**RAPPORTO SULLE ATTIVITÀ PER LA PROGETTAZIONE ED ESECUZIONE
DELLE OPERE DI COMPENSAZIONE E MITIGAZIONE FUORI RECINZIONE**

AREE A VERDE "CRITICHE"

Milano, 17 febbraio 2016

PROPOSTA DI RICOLLOCAZIONE OPERE DI COMPENSAZIONE AMBIENTALE

3. TAVOLE CON INDIVIDUAZIONE DEI RELIQUATI ACCESSIBILI

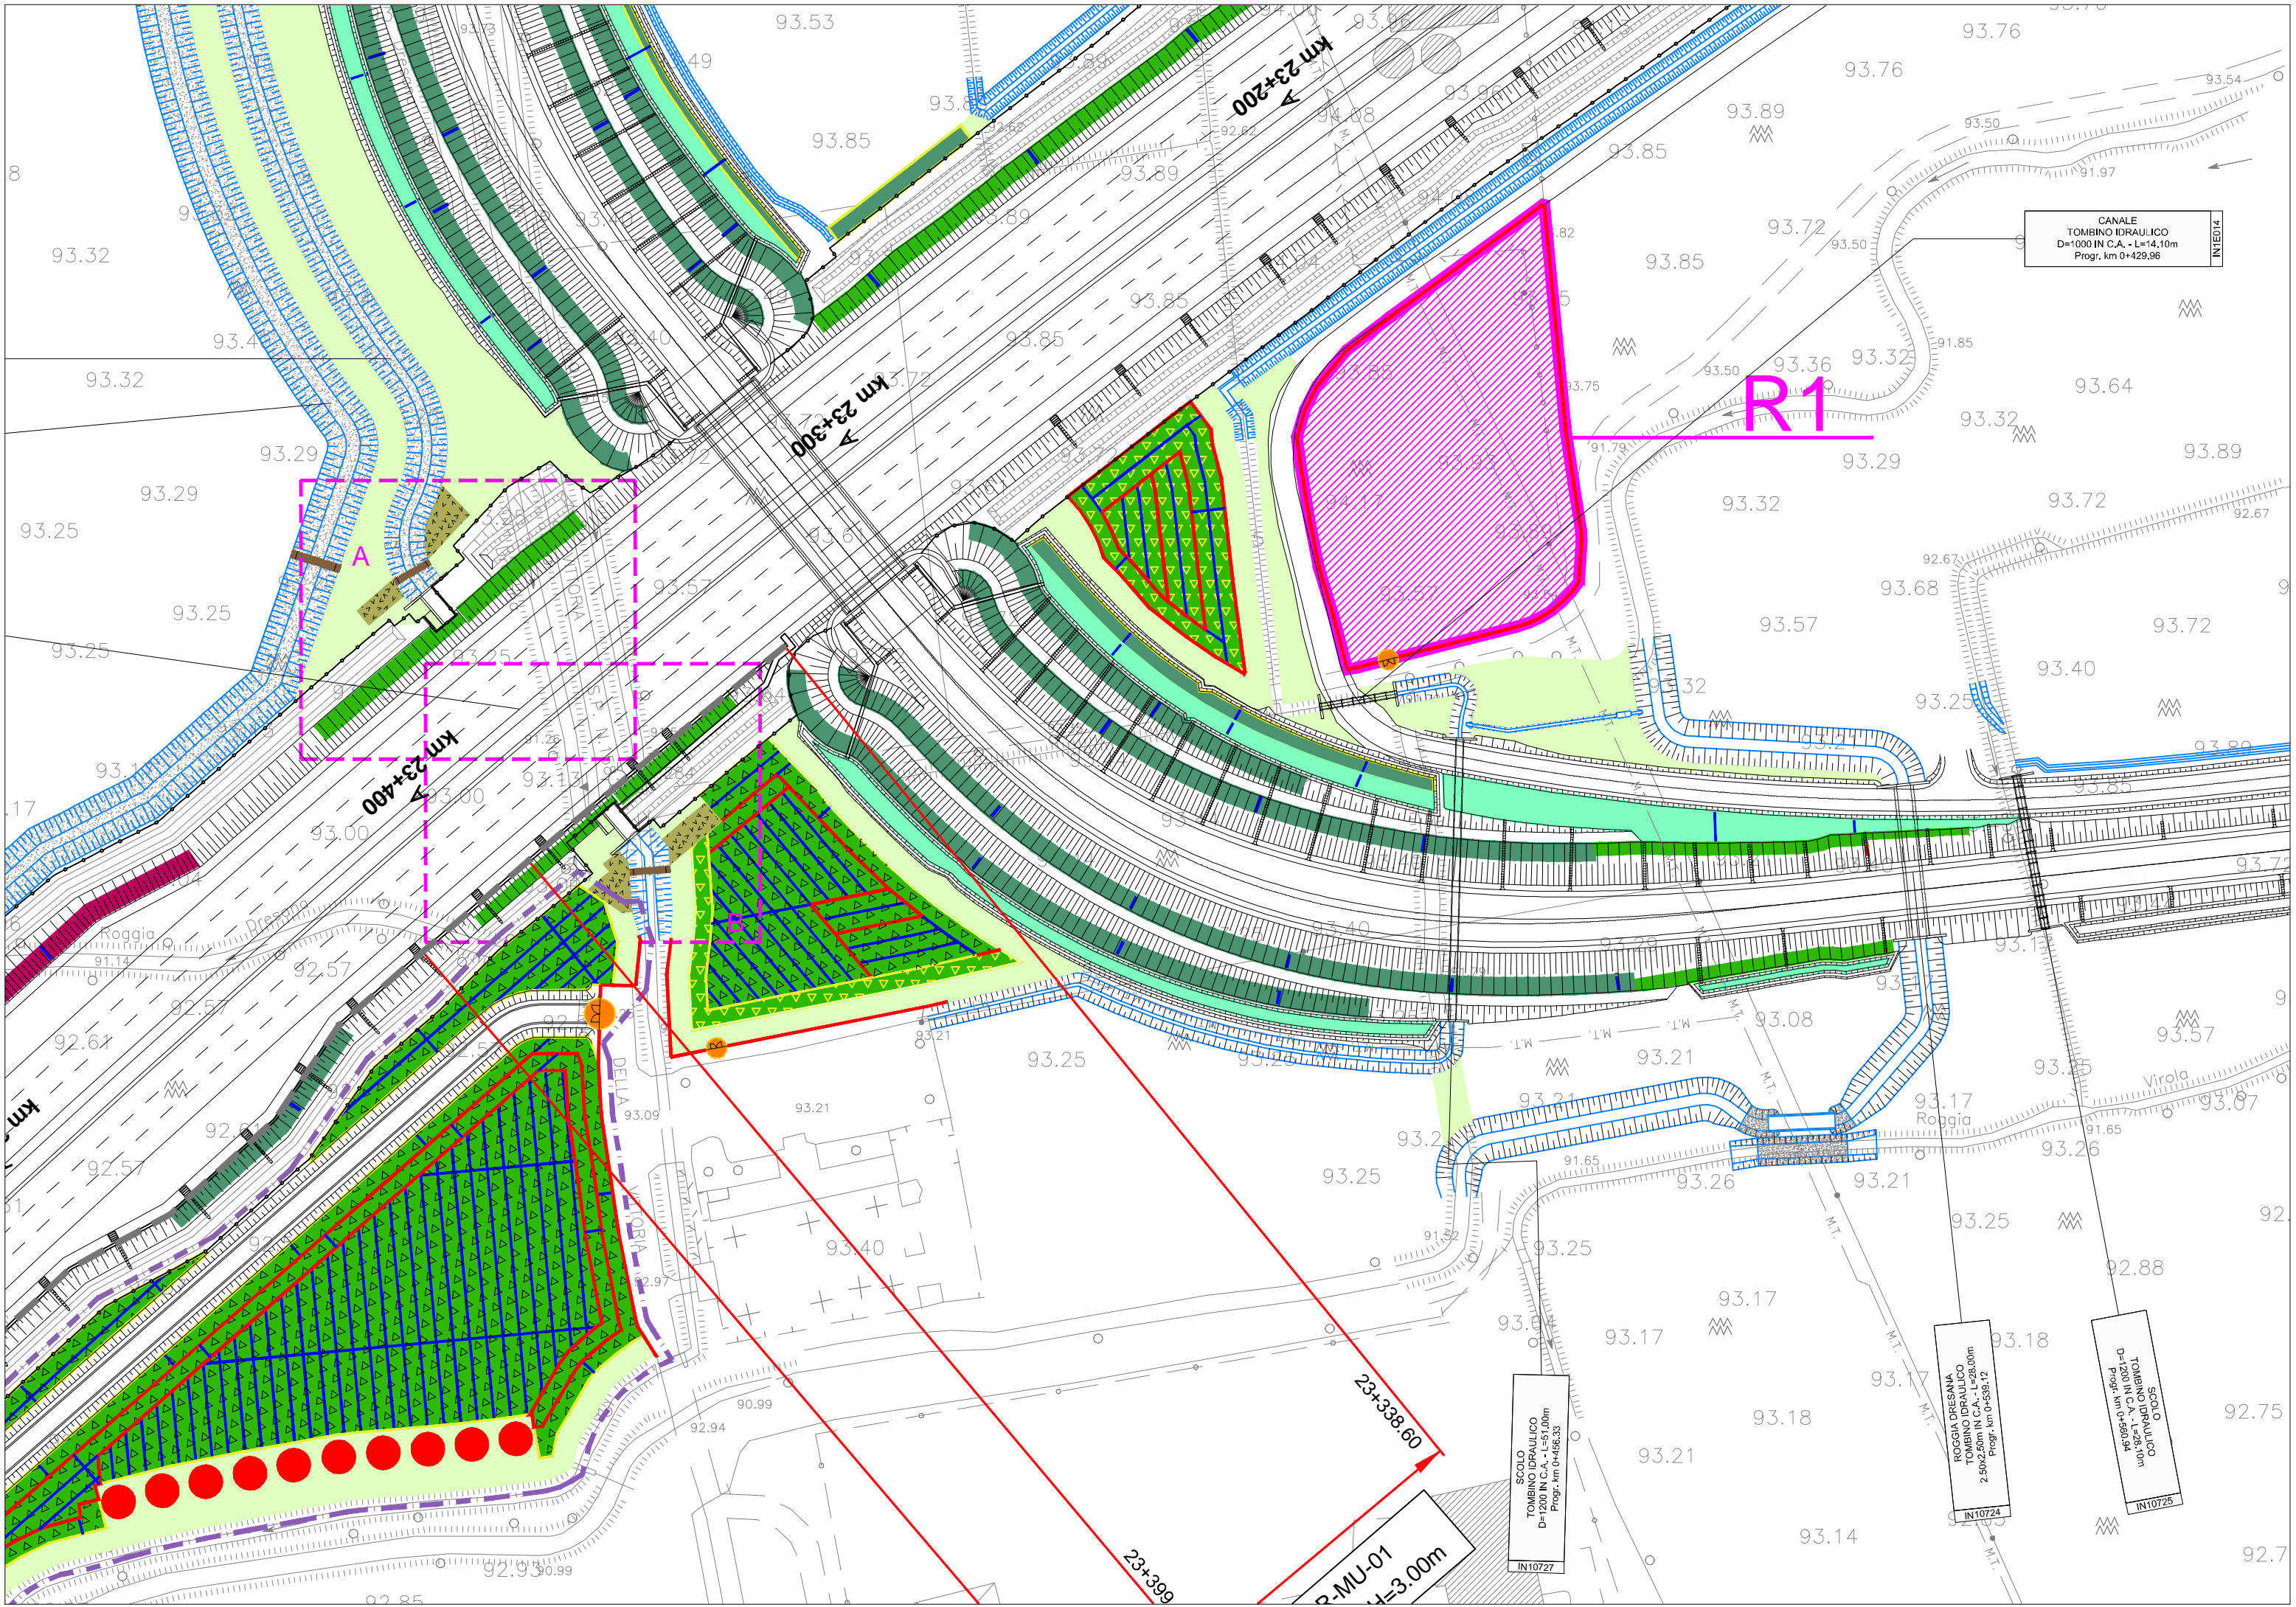
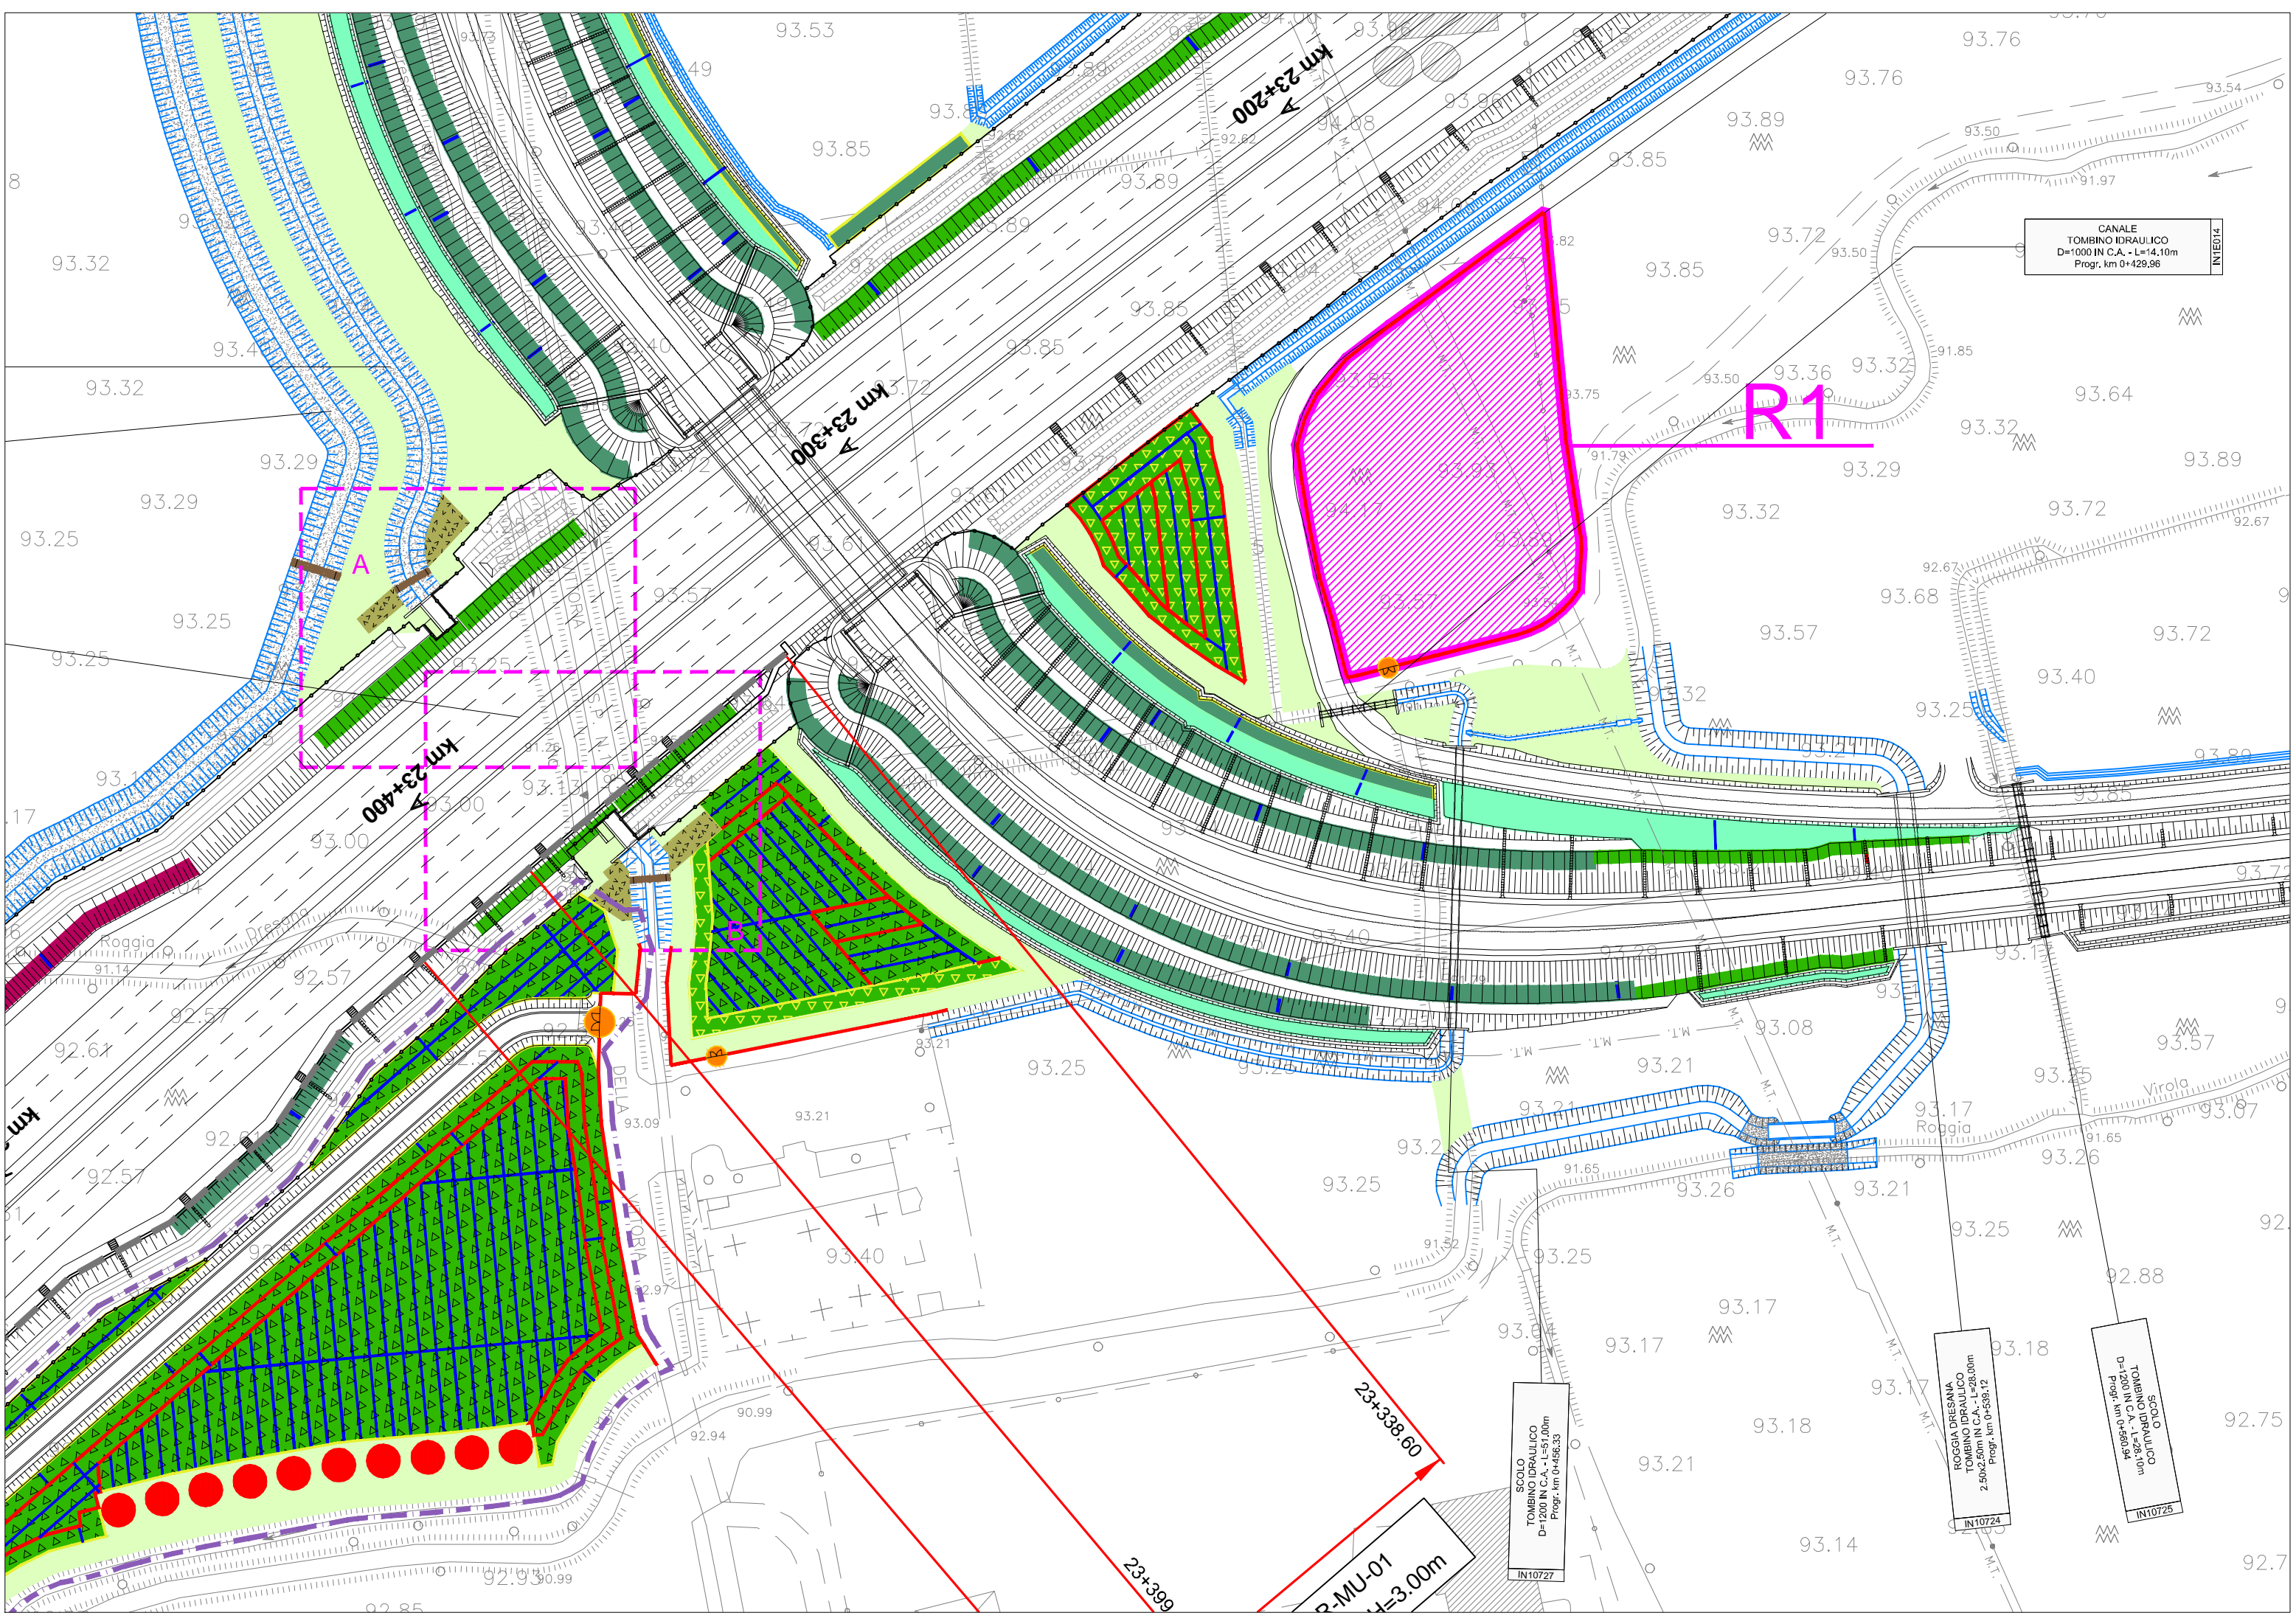
Nelle tavole allegate sono identificate con perimetro marrone e codice alfanumerico Sn le aree stralciate, per le quali si prevede lo spostamento delle opere a verde. Sono inoltre evidenziati con retino rosso e codice Rn i reliquati in cui è previsto il ricollocamento degli interventi.

Gli interventi stralciati sono stati ricollocati nei seguenti reliquati:

RELIQUATI DI MODIFICA TECNICA				
ID area	WBS		Quantità (mq)	
R01	MAY32		2900	
R02	MAY32		5622	
		TOTALE	8522
